品名	△ フェイス430/ホワイト/ブラック/ベージュ/グレー GW-FC430-WH/BK/BG/GR	作成年月日	' 08. 2. 7	検 図	
寸法・重量	全高1622 / 42 Kg	縮 尺	1 / 10	三澤	内
材質・仕上	GRC (ガラス繊維強化セメント) 製 複層左官材吹付仕上・一部クリア樹脂塗装	株式会社 トーシンコーポレーション

品名	フェイス430/ホワイト/ブラック/ベージュ/グレー (セントラートレイ付) GW-FC430-WH/BK/BG/GR	作成年月日	' 08. 2. 7	検 図
寸法・重量	全高1622 / 42 Kg	縮 尺	1 / 10	三澤 内
材質・仕上	GRC (ガラス繊維強化セメント) 製 複層左官材吹付仕上・一部クリア樹脂塗装	株式会社 トーシンコーポレーション

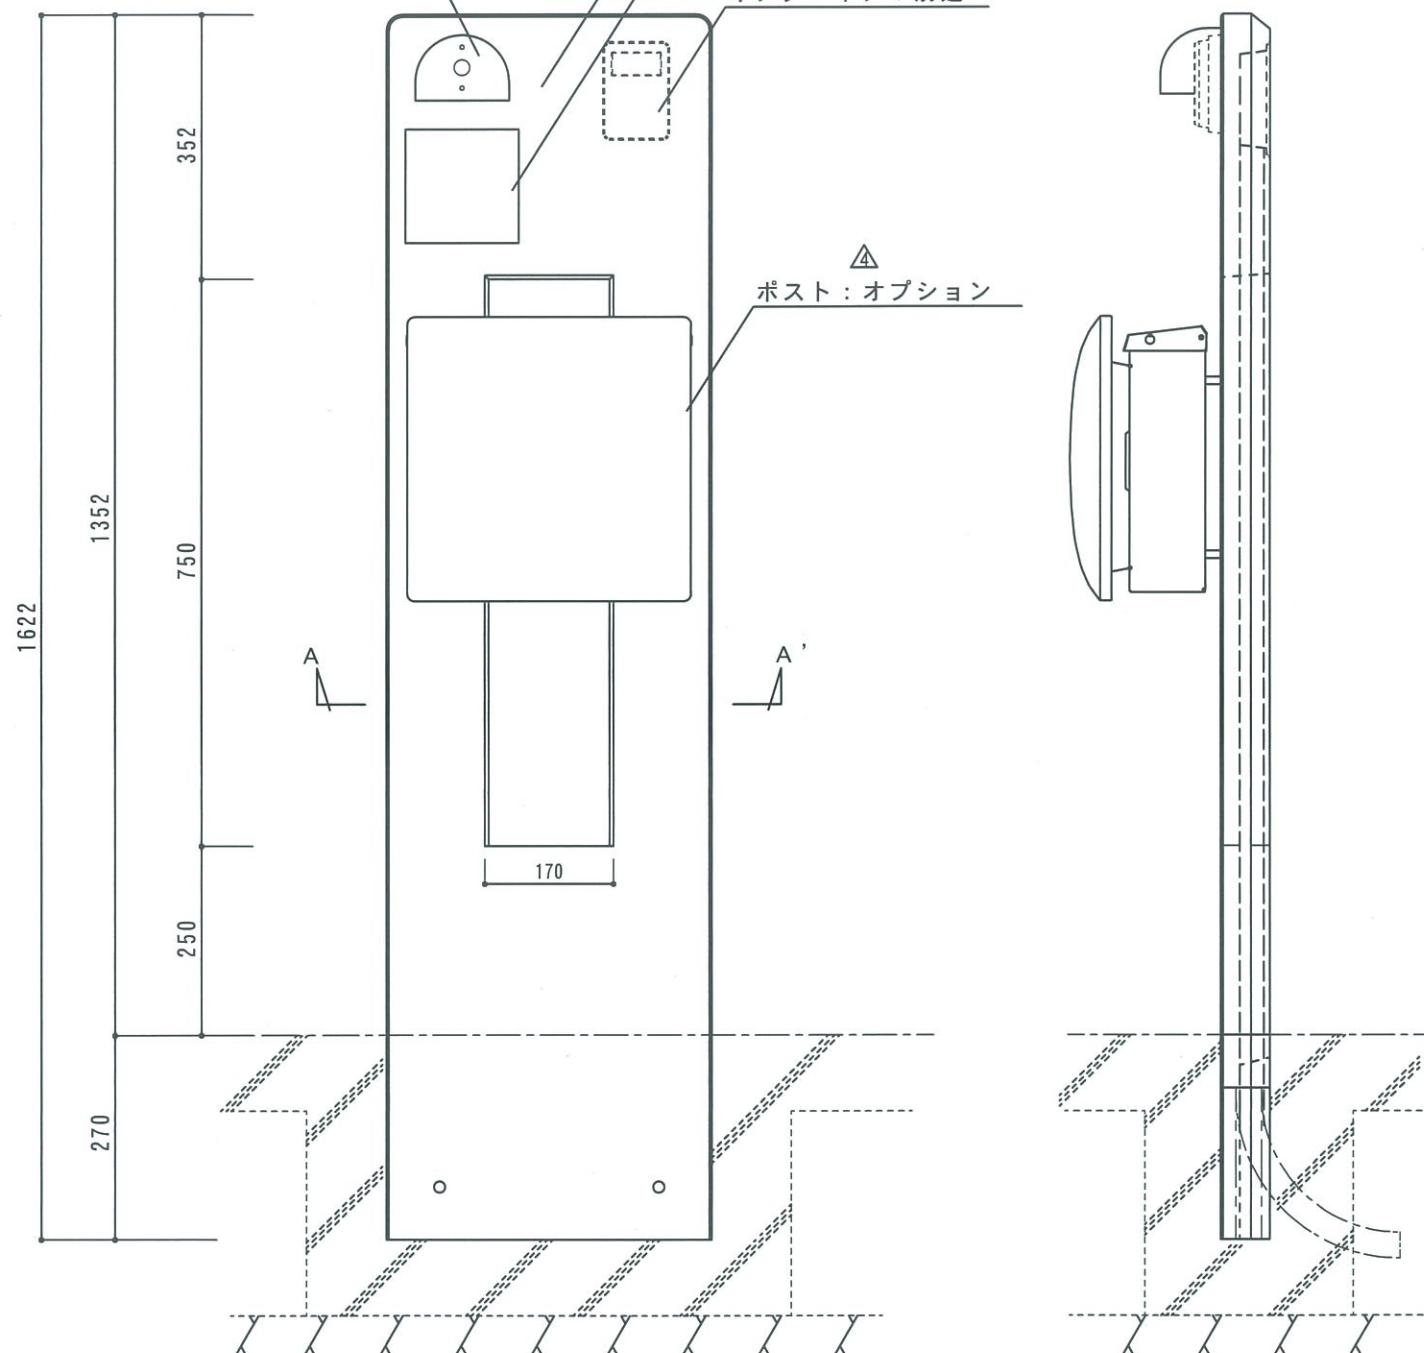
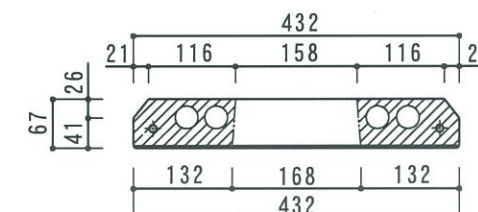
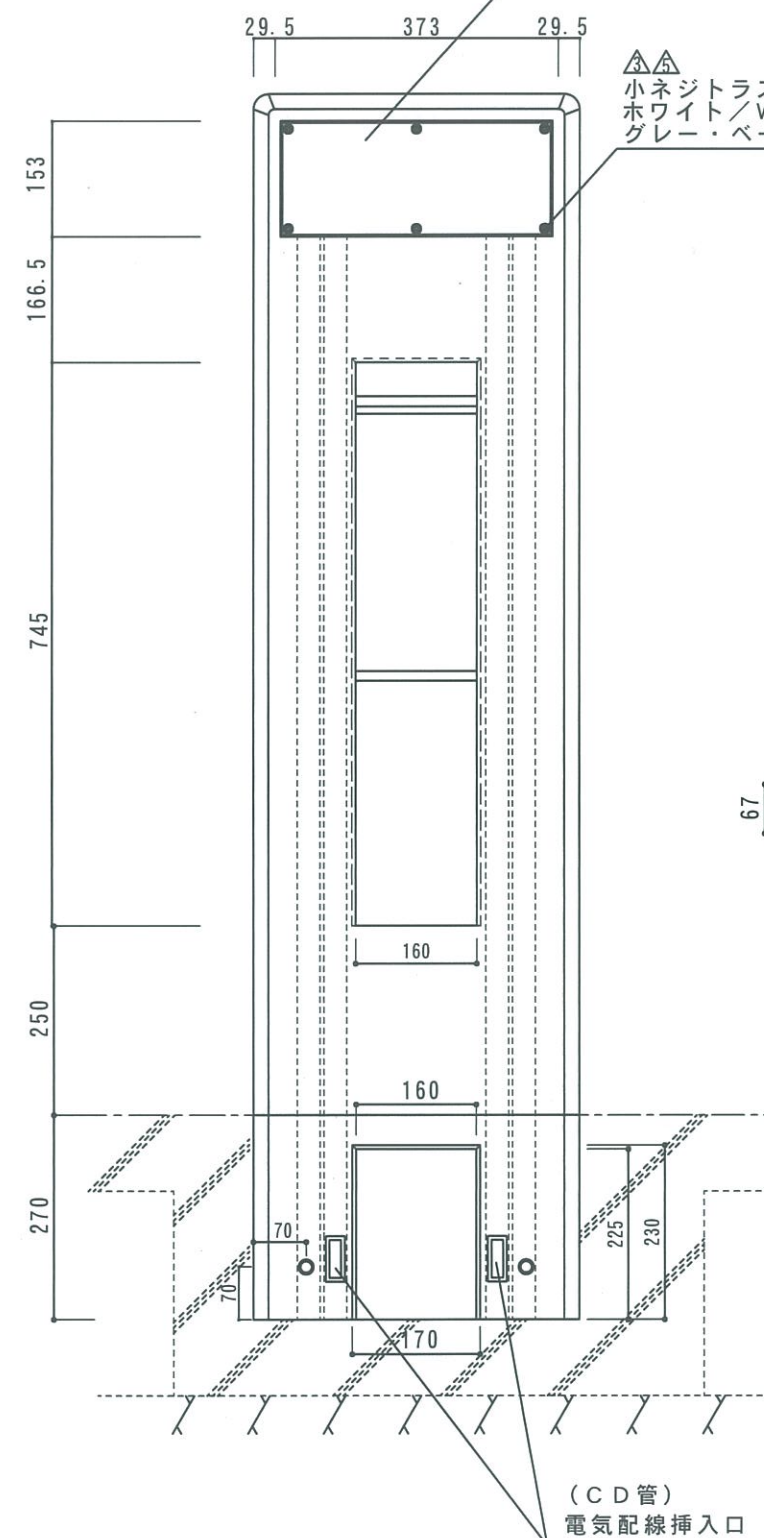
△ 本体：四国化成パレットHG 吹付仕上
ホワイト/PTH-S002 グレー/PTH-S009
ベージュ/PTH-S143 ブラック/PTH-S012

△△ アルミ背面パネル GB5570
ホワイト/WH グレー/SLC
ベージュ/UC ブラック/KC
354×148 (t=1.5)

△△ 小ネジトラス NZ-4×12×8
ホワイト/WH ブラック/BR
グレー・ベージュ/SI

背面カバー内結線スペース詳細
△ M4 インサートナット

- △' 13. 4.1 本体仕上げ色変更 BR (ブラウン) → BG (ベージュ) 背面パネル色変更 BKC → UC
△' 12. 8. 10 オプションポスト画変更 (マルカートポストからマルカートベースポストへ変更)
△' 10. 10. 4 背面SUSカバー (354×148 100 t=1.2) → アルミ背面パネル (GB5570 354×148 t=1.5) へ変更
トラスネジM4×12 → 小ネジトラスNZ-4×12×8へ変更
△' 10. 1. 8 背面カバー固定用M5インサートナット → M4インサートナット
SUSM5×12トラスネジ → SUSM4×12トラスネジ
背面カバー取り付け部寸法変更
△' 09. 10. 1 本体仕上げ材変更 パレット (PT-S〇〇) → パレットHG (PTH-S〇〇)

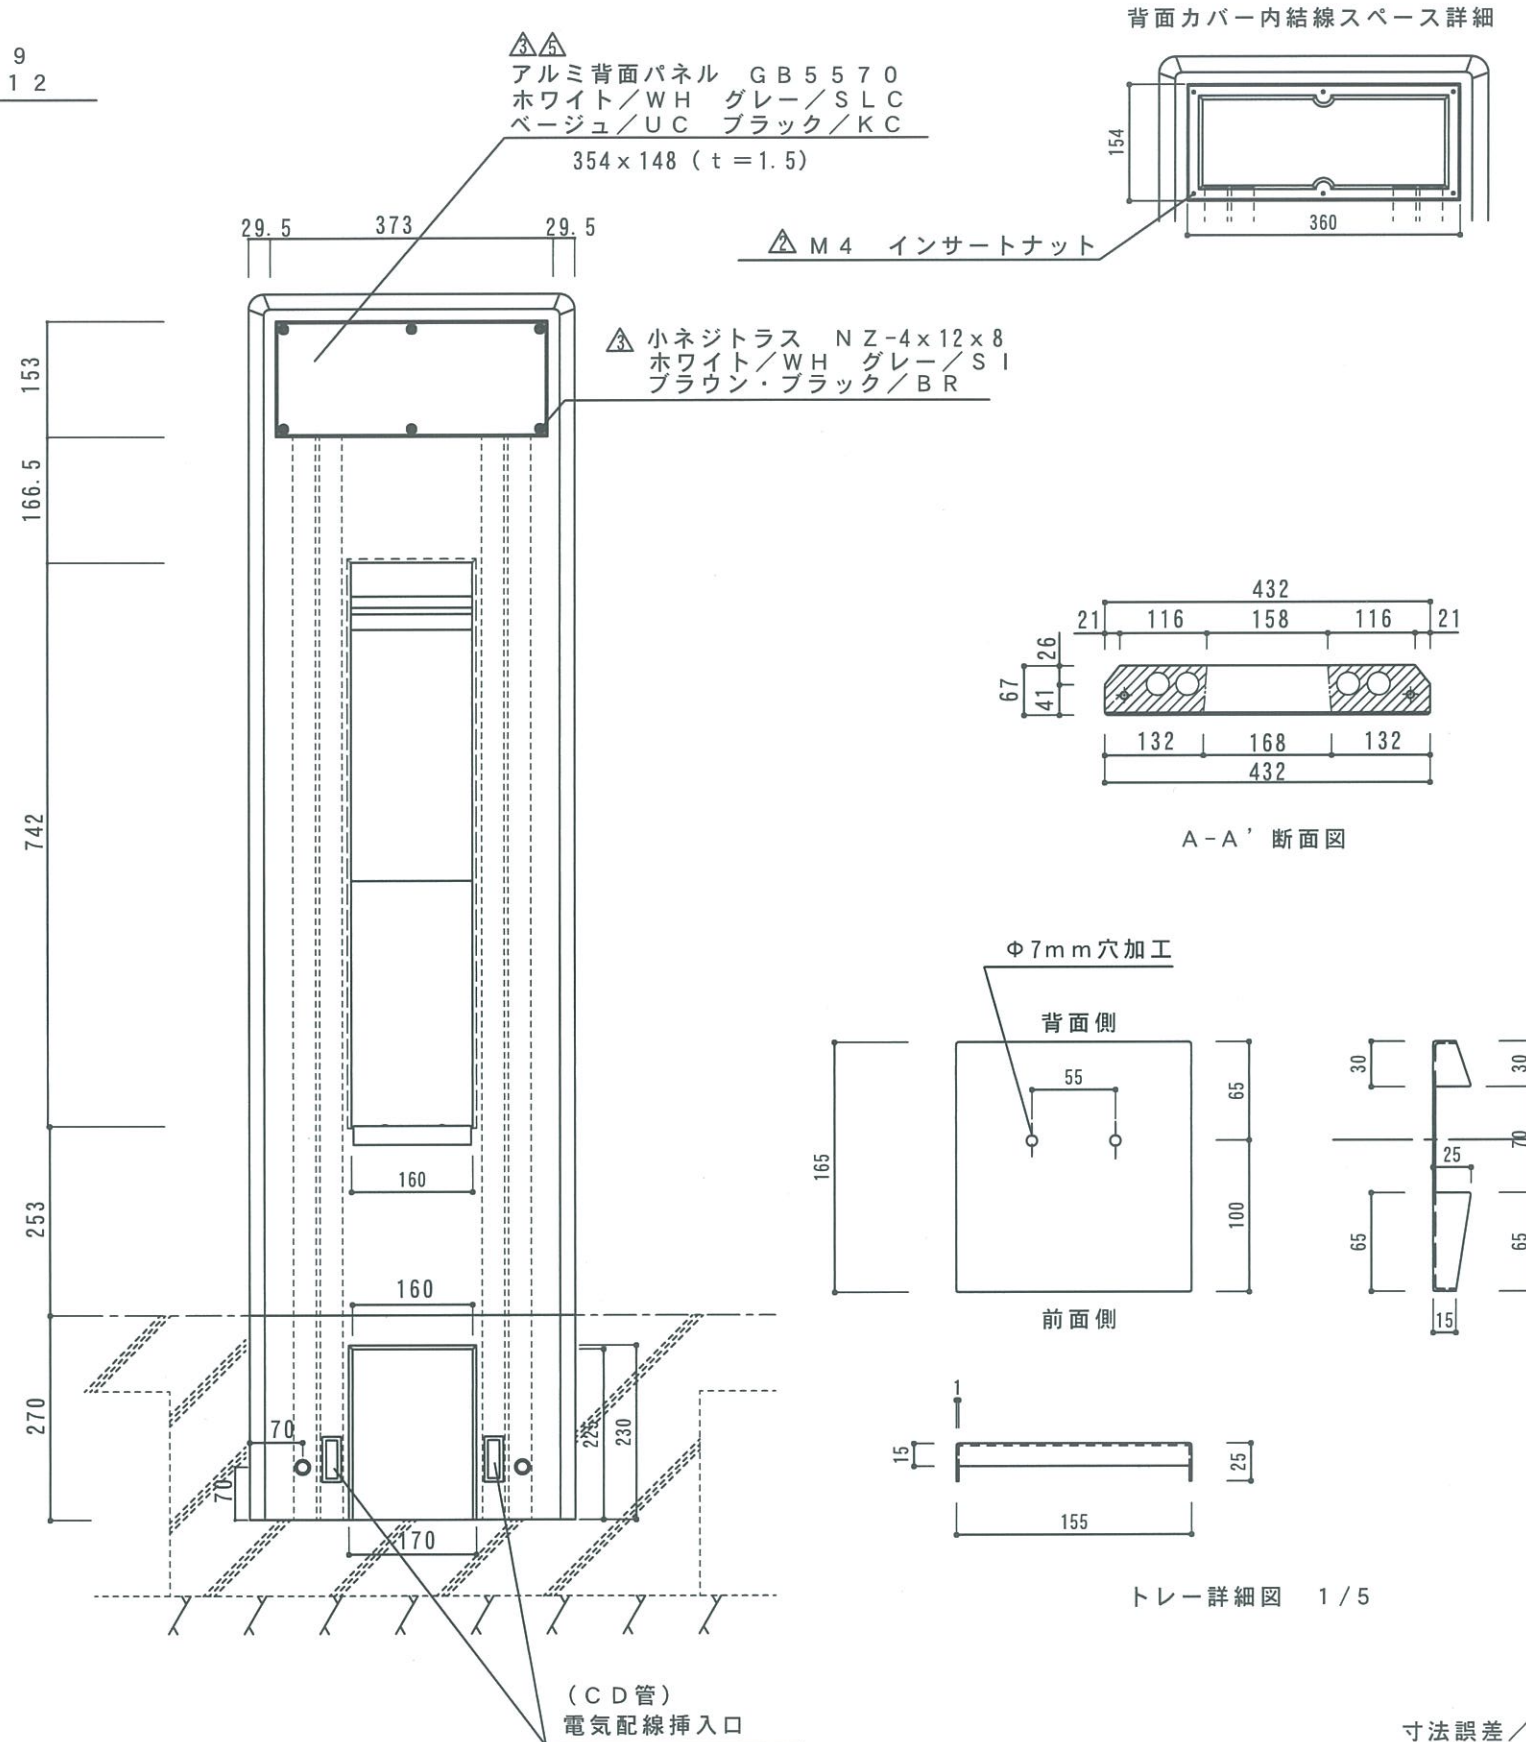
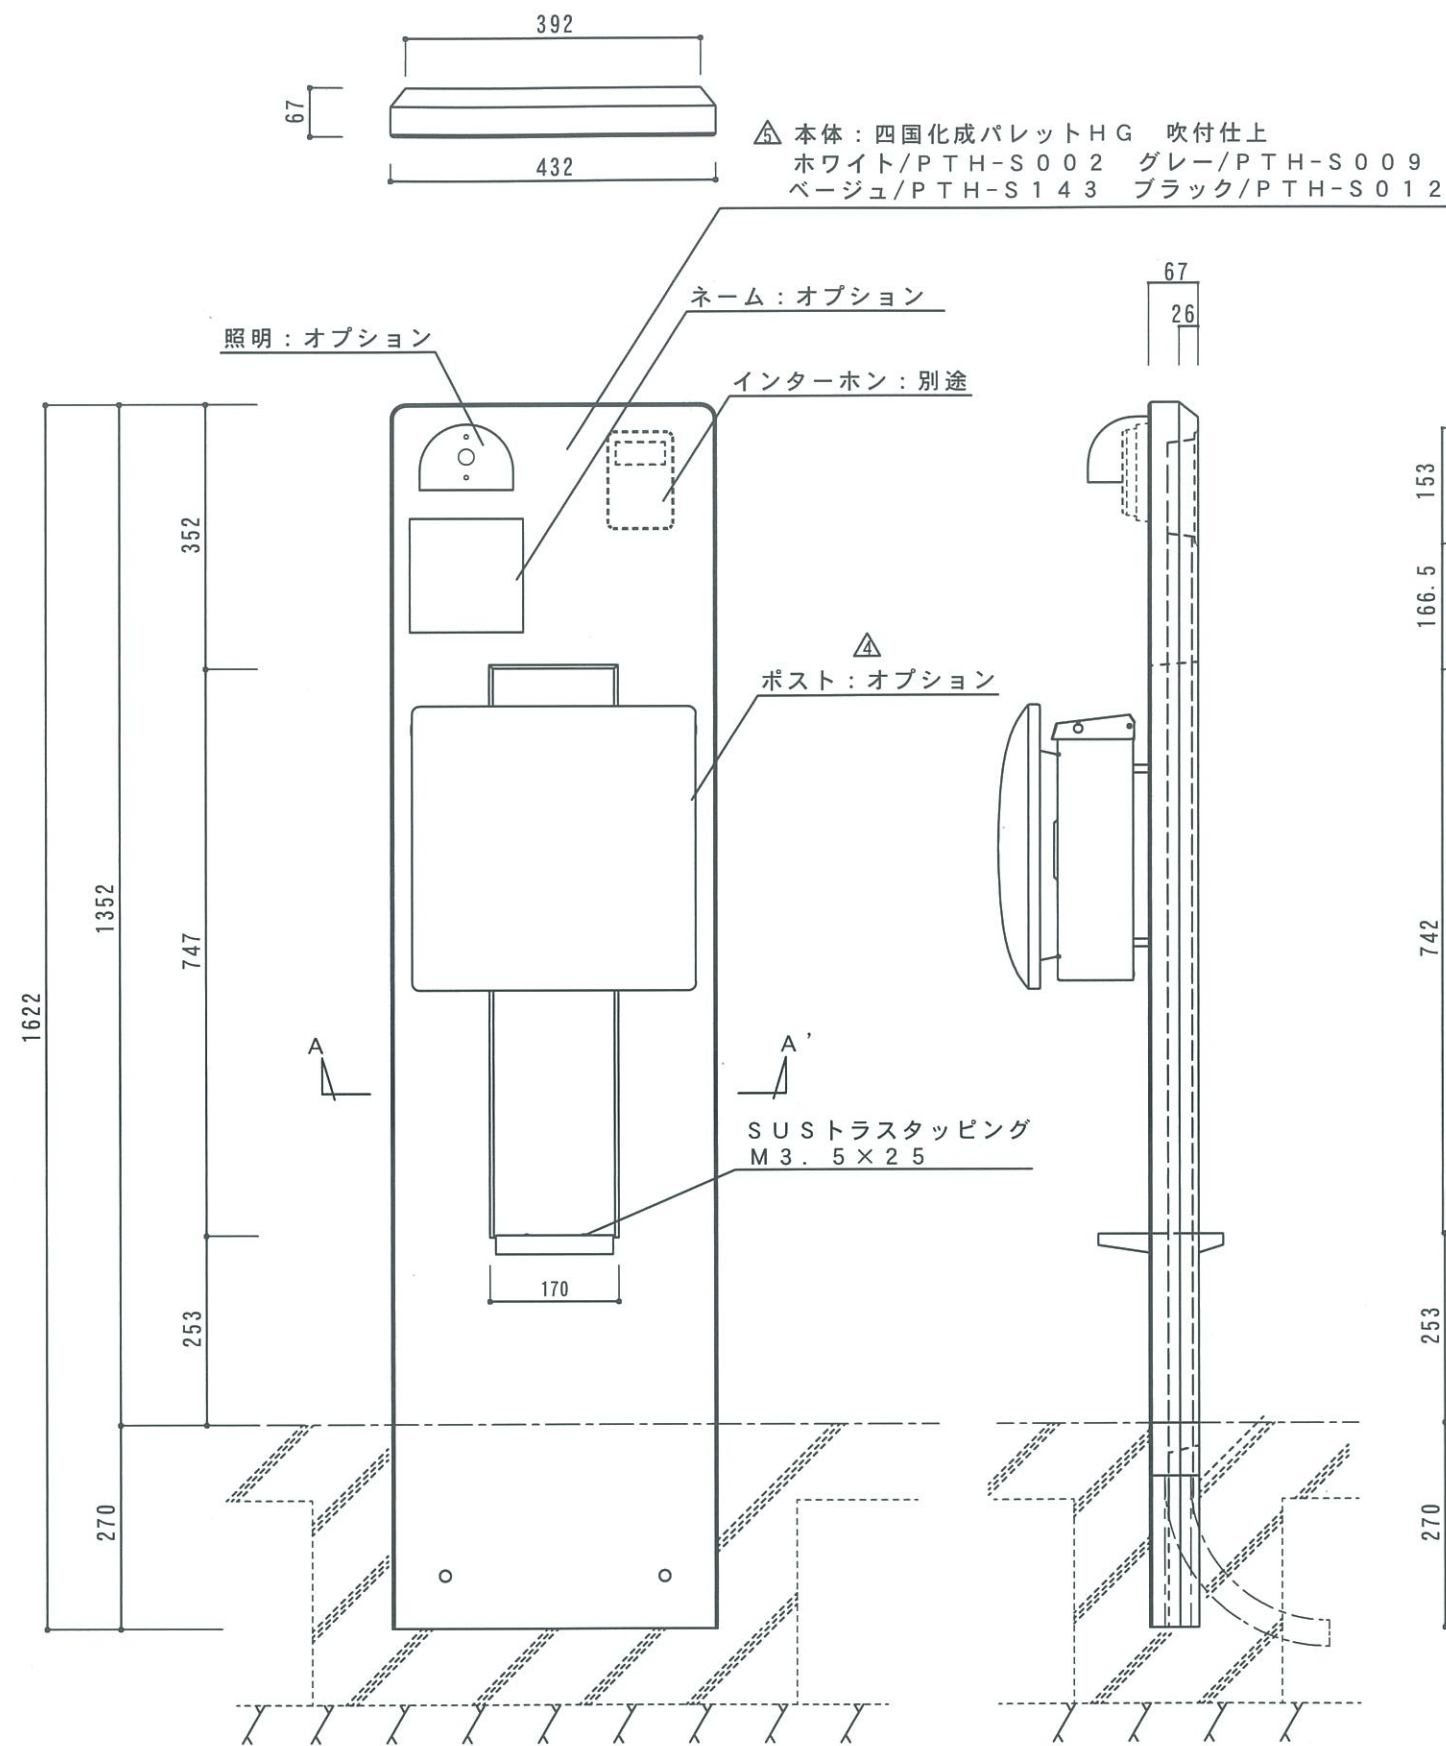
- △' 13. 4.1 本体仕上げ色変更 BR (ブラウン) → BG (ベージュ) 背面パネル色変更 BK C → UC
 △' 12. 8. 10 オプションポスト画変更 (マルカートポストからマルカートベースポストへ変更)
 △' 10. 10. 4 背面 SUS カバー (354x148 t=1.2) → アルミ背面パネル (GB5570 354x148 t=1.5) へ変更
 トラスネジ M4 x 12 → 小ネジトラス NZ-4x12x8 へ変更
 △' 10. 1. 8 背面カバー固定用 M5 インサートナット → M4 インサートナット
 SUS M5 x 12 トラスネジ → SUS M4 x 12 トラスネジ
 背面カバー取り付け部寸法変更
 △' 09. 10. 1 本体仕上げ材変更 パレット (PT-S〇〇) → パレット HG (PTH-S〇〇)
